**Avis de la mission régionale
d'autorité environnementale
Hauts-de-France
sur le projet de plateforme logistique à Roye (80)
Études d'impact et de dangers de juillet 2023**

n°MRAe 2023-7296 et 2023-7353

AVIS n° 2023-7296 et 2023-7353 rendu le 12 septembre 2023 par délégation de
la mission régionale d'autorité environnementale Hauts-de-France

Insertion du projet dans son environnement proche depuis le sud-ouest (source : étude d'impact page 121)

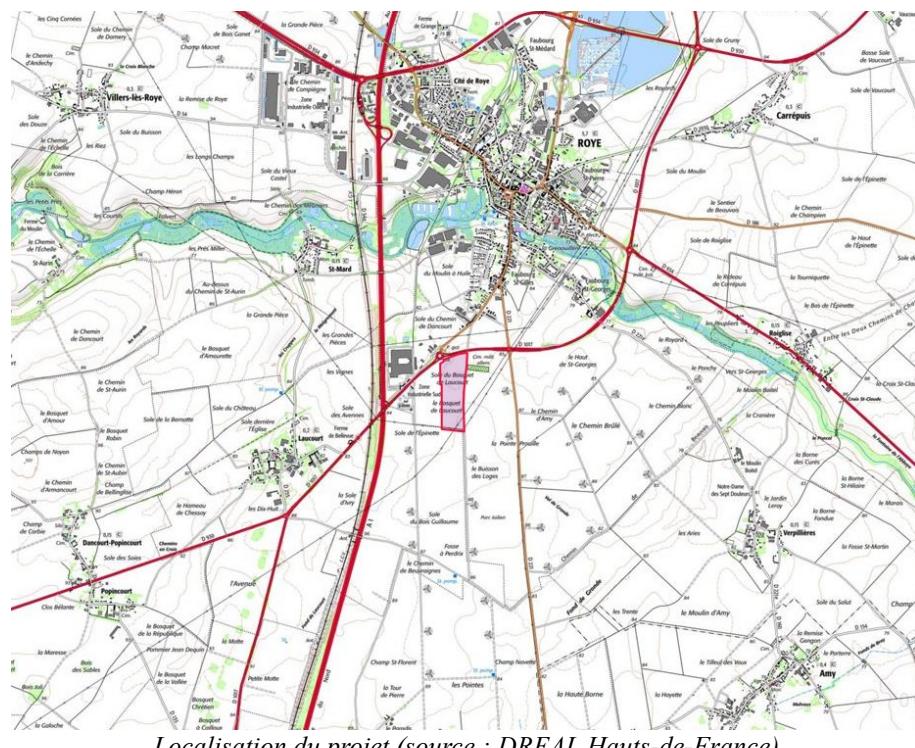
Le dossier comprend plusieurs photomontages (page 120 et suivante de l'étude d'impact), mais pas depuis l'est du projet (route départementale D221), ni depuis le nord-est (route départementale D1017 et D221), alors que le projet devrait être bien visible depuis ces voies de communication.

L'autorité environnementale recommande de compléter le dossier par des photomontages d'insertion du projet, depuis l'est du projet (route départementale D221) ainsi que le nord-est (route départementale D1017 et D221).

Les représentations graphiques présentent le bâtiment avec une toiture plate et des teintes grises et marrons s'inscrivant dans le style des bâtiments de la zone industrielle à proximité.

Depuis l'ouest de Roye, le projet sera implanté en second rideau derrière un ensemble de bâtiments logistiques bordant l'autoroute A1, atténuant probablement sa perception depuis cet axe routier majeur. Néanmoins, le projet sera visible depuis les routes départementales et le cimetière allemand en bordure du projet. Des plantations périphériques sont prévues (étude d'impact page 139).

Elles devront être suffisamment denses, et leur hauteur en rapport avec celle du bâtiment principal, afin de constituer un vrai filtre végétal atténuant l'impact visuel paysager.

L'autorité environnementale recommande de choisir des essences végétales présentant des caractéristiques répondant aux objectifs d'atténuation de l'impact visuel du projet et de son insertion paysagère.
